АКТ ОБСЛЕДОВАНИЯ
объекта социальной инфраструктуры
К ПАСПОРТУ ДОСТУПНОСТИ ОСИ
N 01-04-2026

1.1. Наименование (вид) объекта __муниципальное автономное учреждение дополнительного образования «Детско-юношеский центр»
1.2. Адрес объекта ___392024, г. Тамбов, ул. Цветочная, д.6/20_____

ПАСПОРТ ДОСТУПНОСТИ
объекта социальной инфраструктуры (ОСИ)
N 1-2026

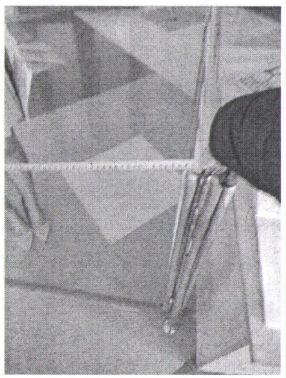
2.1	**Лестница (наружная)**	есть		 Фото 2.1	Перед ступенями отсутствует тактильные наземные указатели, разрешающих движение с осторожностью(вариа нт 1) и полей внимание (вариант2). Контрастно не обозначена первая и последняя ступени со стороны проступи(горизонтальной части), Что представляет	С	Площадку перед ступенями необходимо обеспечивать устройством тактильно-контрастных наземных указателей по ГОСТ Р 52875.  Форма рифления - усеченные конусы или усеченные купола, расположенные в линейном порядке, используемые для обустройства предупреждающих ТНУ, разрешающих движение с осторожностью (вариант 1), и полей внимания (вариант 2) Рекомендуется выделить проступи краевых ступеней лестницы путем	Текущий ремонт. Организационные мероприятия

опасность для слабовидящих людей		нанесения одной или нескольких противоскользящих полос, контрастных с поверхностью ступени, (например, желтого цвета), имеющих общую ширину в пределах 0,08-0,1 м. Расстояние между контрастной полосой и краем ступени - от 0,03 до 0,04 м. (п. 6.2.8 СП 59.13330.2020).

2.2	**Пандус (наружный)**	есть		 Фото 2.2	Пандус не соответствуе ГОСТ Р 51261. Отсутствует двухстороннее ограждение с поручнями, колёсоотбойные полосы (бортики). Поверхность пандуса имеет неровности и провалы.	К.О	Пандусы должны иметь двухстороннее ограждение с поручнями на высоте 0,9 м (допустимо от 0,85 до 0,92 м) и 0,7 м с учетом технических требований к опорным стационарным устройствам по ГОСТ Р 51261 По продольным краям марша пандуса отсутствуют колёсоотбойные полосы (бортики) высотой 0,05 м. Обеспечить изменения в конструкции пандуса. До момента приведения пандуса к нормативу обеспечить	Капитальный ремонт.

Фото4.2  Фото 4.3

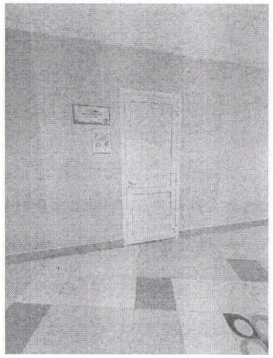
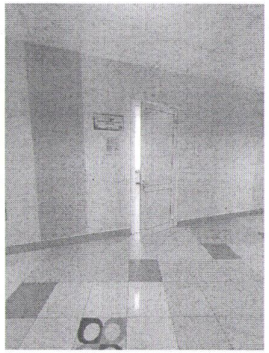
№ п/п	Наименование функционально-планировочного элемента	Наличие элемента			Выявленные нарушения и замечания		Работы по адаптации объектов	
		есть/ нет	№ на плане	№ фото	Содержание	Значимо для инвалида (категория)	Содержание	Виды работ
4.1	**Кабинетная форма обслуживания**	есть		 Фото 4.1	Отсутствуют тактильные информационные таблички о назначении помещений на стене рядом с дверью.	С	Установить у дверей со стороны ручки информационные таблички о назначении помещений (выполненные рельефно графическим и рельефно точечным способом), расположенные на высоте от 1,2 до 1,6 м от уровня пола и на расстоянии 0,1–0,5 м от края двери (п. 6.5.1, 6.5.9, 6.3.6 СП 59.13330.2020)	Организационные мероприятия.

Фото 4.6

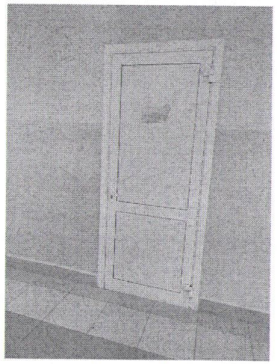
Фото 4.8  Фото 4.9  Фото 4.10 	Ширина дверных проемов 0,68м, 0.83м, не соответствует нормам.	К,О	Обеспечить ширину дверных проемов (в свету): - не менее 0,9 м при реконструкции, -не менее 0,8 м в случае если дверные проёмы находятся в несущих конструкциях (п. 6.1.5 СП 59. 13330.2020)	Капитальный ремонт.

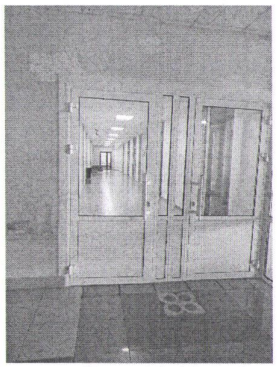
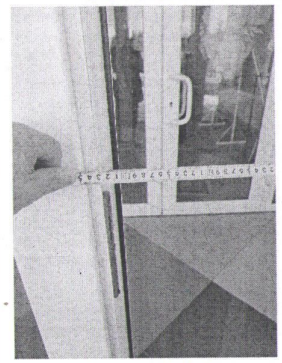
Фото 4.11  Фото 4.12  Фото 4.13  Фото 4.14 	На прозрачных полотнах дверей и ограждениях (перегородках) Отсутствует контрастную маркировка.	К,О,С,Г,У	На прозрачных полотнах дверей и ограждениях (перегородках) следует предусматривать яркую контрастную маркировку в форме прямоугольника высотой не менее 0,1 м и шириной не менее 0,2 м или в форме круга диаметром от 0,1 до 0,2 м. Расположение контрастной маркировки предусматривается на двух уровнях: 0,9- 1,0 м и 1,3-1,4 м. (п. 6.1.6 СП 59.13330.2020)  Схема размещения контрастной маркировки на прозрачных полотнах дверей/стен	Организационные мероприятия.
